J M T R 廃止措置に伴う大洗（北地区）原子炉施設保安規定の記載の方針について

令和 2 年 1 0 月 3 0 日

国立研究開発法人日本原子力研究開発機構  
高速炉・新型炉研究開発部門 大洗研究所  
材料試験炉部

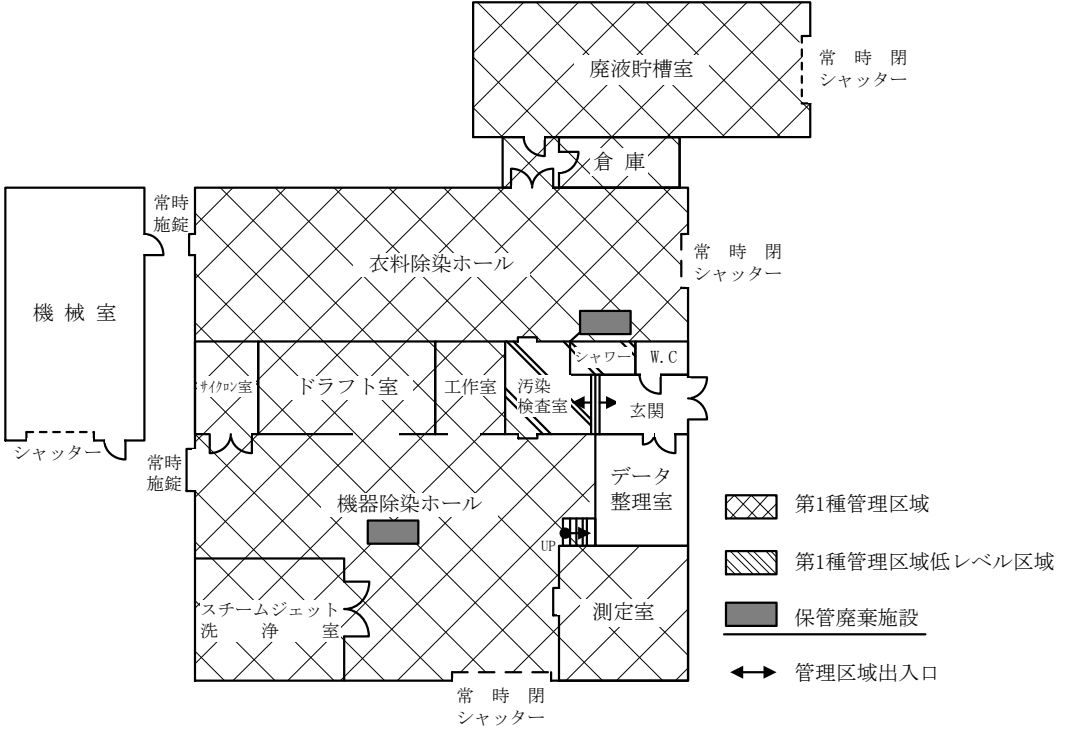
保安規定変更認可申請(補正) (令和2年8月31日付け令02原機(大安)063)	廃止措置移行にかかる記載の方針	備考
<p>第4編 共用施設 第1章 通則 第1条～第3条 (省略)</p> <p>(手引の作成) 第4条 環境保全部長は、共用施設に関し、次の各号に掲げる事項について定めた手引を作成する。 (1) 作業開始前、作業終了後に確認すべき事項 (2) 設備の運転操作に関する事項 (3) 巡視及び点検に関する事項 (4) 異常時の措置に関する事項 2 環境保全部長は、前項の手引を作成する場合は、JMTR <u>原子炉主任技術者</u> (以下この編において「<u>原子炉主任技術者</u>」という。)の同意を得る。これを変更しようとするときも同様とする。 3 環境保全部長は、第1項の手引を作成した場合は所長及び環境センター長に報告する。これを変更した場合も同様とする。</p> <p>第5条～第6条 (省略)</p> <p>第2章 管理 第1節 運搬 第7条～第8条 (省略)</p> <p>第2節 除染 (機器等の除染) 第9条 廃棄物管理課長は、機械器具等(以下「機器等」という。)の除染を依頼された場合は、次に掲げる事項に適合するか否かを判断する。 (1) 除染施設での除染が技術的に可能である。 (2) 除染作業が依頼された期間内で実施できる。 2 廃棄物管理課長は、前項の結果、除染をするときは、次の各号に定めるところにより行う。 (1) 機器等は、形状、汚染の程度などにより除染作業に適切な場所に搬入する。 (2) 除染は、可能な限り湿式法によって行い、汚染の拡大を防止する。 (3) 除染は、機器等の性能を損わないよう配慮して行う。 (4) 機器等の除染は、原則として第2編別表第8に掲げる表面密度以下にする。 (5) 除染が終了した機器等は、包装等の措置をして依頼元へ返却する。</p> <p>第10条 (省略)</p> <p>第3章 保守管理 第10条の2 (省略)</p> <p>(施設管理の重要度が高い系統に対する定量的な目標の策定)</p>	<p>第4編 共用施設 第1章 通則 第1条～第3条 (変更なし)</p> <p>(手引の作成) 第4条 環境保全部長は、共用施設に関し、次の各号に掲げる事項について定めた手引を作成する。 (1) 作業開始前、作業終了後に確認すべき事項 (2) 設備の運転操作に関する事項 (3) 巡視及び点検に関する事項 (4) 異常時の措置に関する事項 2 環境保全部長は、前項の手引を作成する場合は、JMTR <u>廃止措置主任者</u> (以下この編において「<u>廃止措置主任者</u>」という。)の同意を得る。これを変更しようとするときも同様とする。 3 環境保全部長は、第1項の手引を作成した場合は所長及び環境センター長に報告する。これを変更した場合も同様とする。</p> <p>第5条～第6条 (変更なし)</p> <p>第2章 管理 第1節 運搬 第7条～第8条 (変更なし)</p> <p>第2節 除染 (機器等の除染) 第9条 廃棄物管理課長は、<u>JMTR原子炉施設から</u>機械器具等(以下「機器等」という。)の除染を依頼された場合は、次に掲げる事項に適合するか否かを判断する。 (1) 除染施設での除染が技術的に可能である。 (2) 除染作業が依頼された期間内で実施できる。 2 廃棄物管理課長は、前項の結果、除染をするときは、次の各号に定めるところにより行う。 (1) 機器等は、形状、汚染の程度などにより除染作業に適切な場所に搬入する。 (2) 除染は、可能な限り湿式法によって行い、汚染の拡大を防止する。 (3) 除染は、機器等の性能を損わないよう配慮して行う。 (4) 機器等の除染は、原則として第2編別表第8に掲げる表面密度以下にする。 (5) 除染が終了した機器等は、包装等の措置をして依頼元へ返却する。</p> <p>第10条 (変更なし)</p> <p>第3章 保守管理 第10条の2 (変更なし)</p> <p>(施設管理の重要度が高い系統に対する定量的な目標の策定)</p>	<p>・JMTR廃止措置に伴う変更</p> <p>・除染施設をHTTRの共用施設から除外するため</p>

別図第2(その4) JMTRタンクヤード平面図

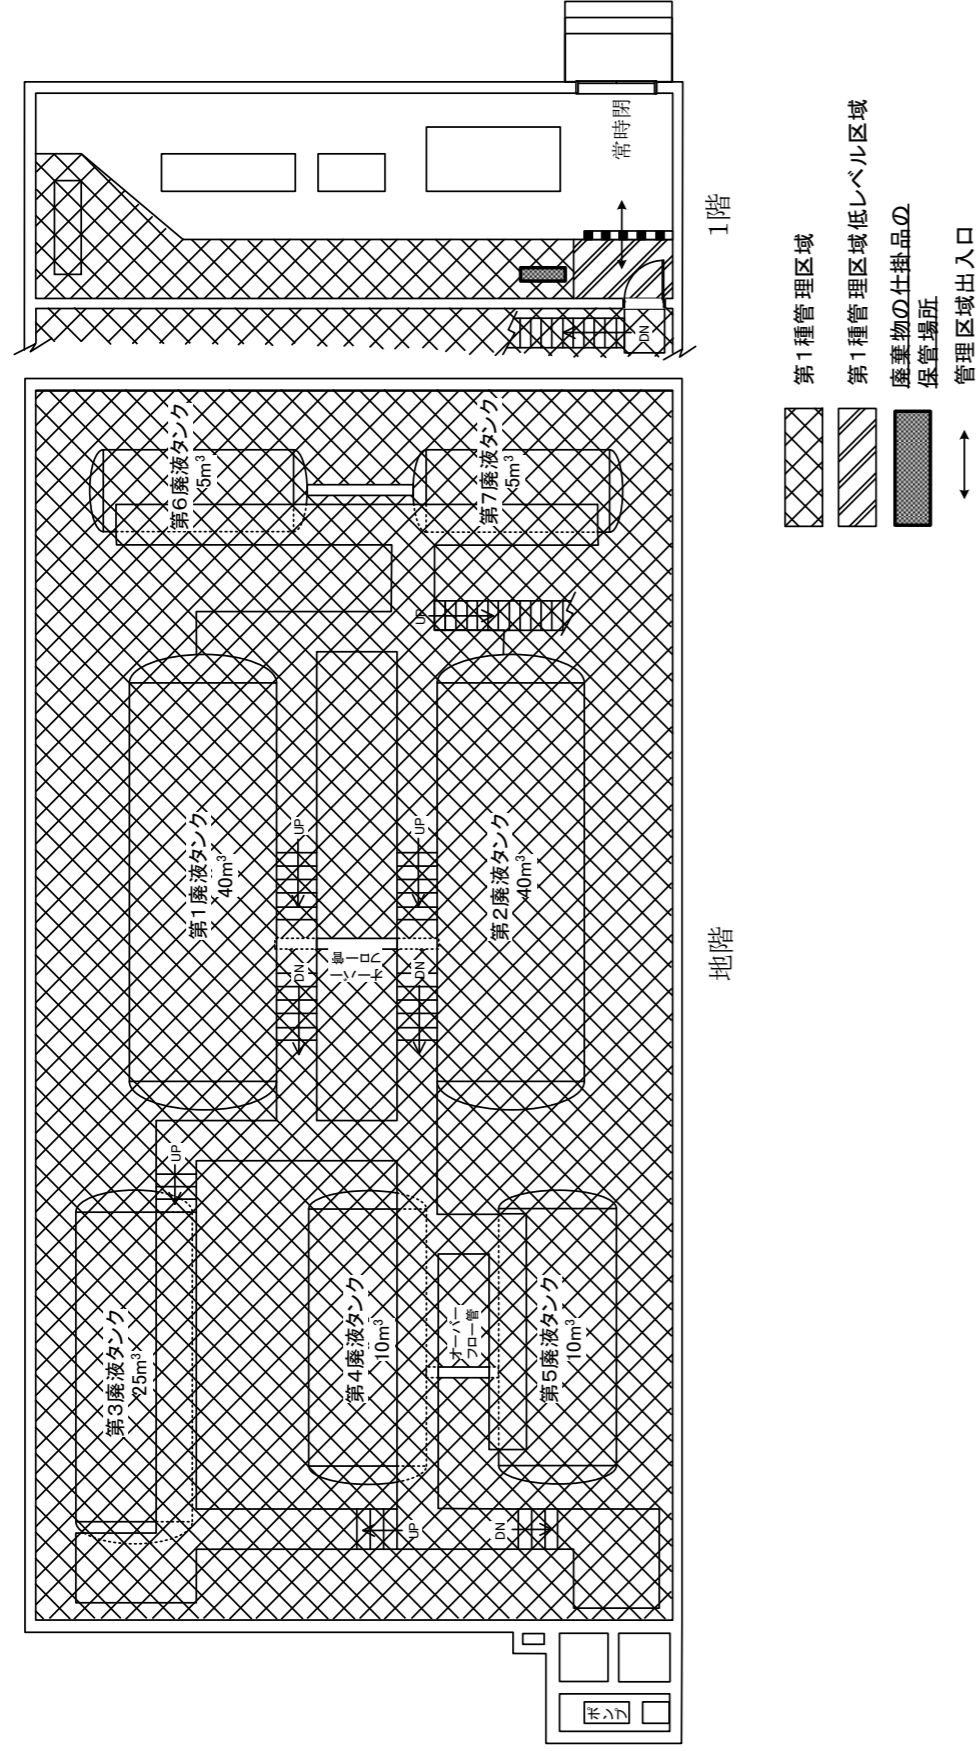
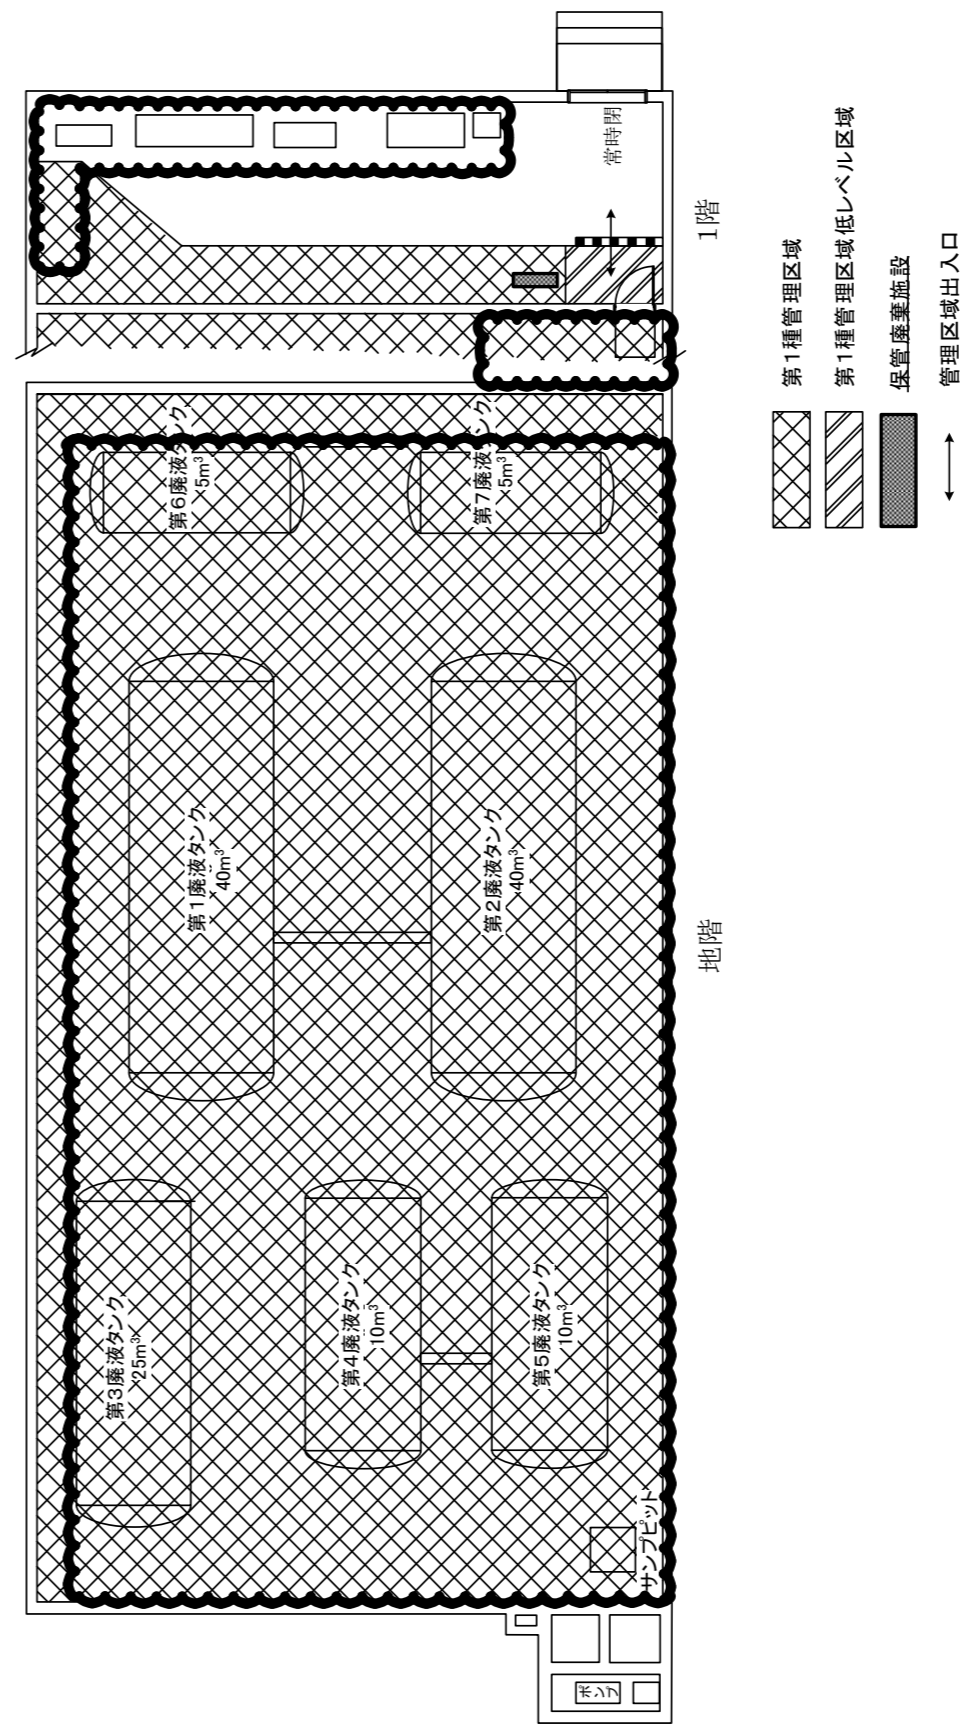
・保管廃棄施設の設置に伴う変更及び記載の適正化
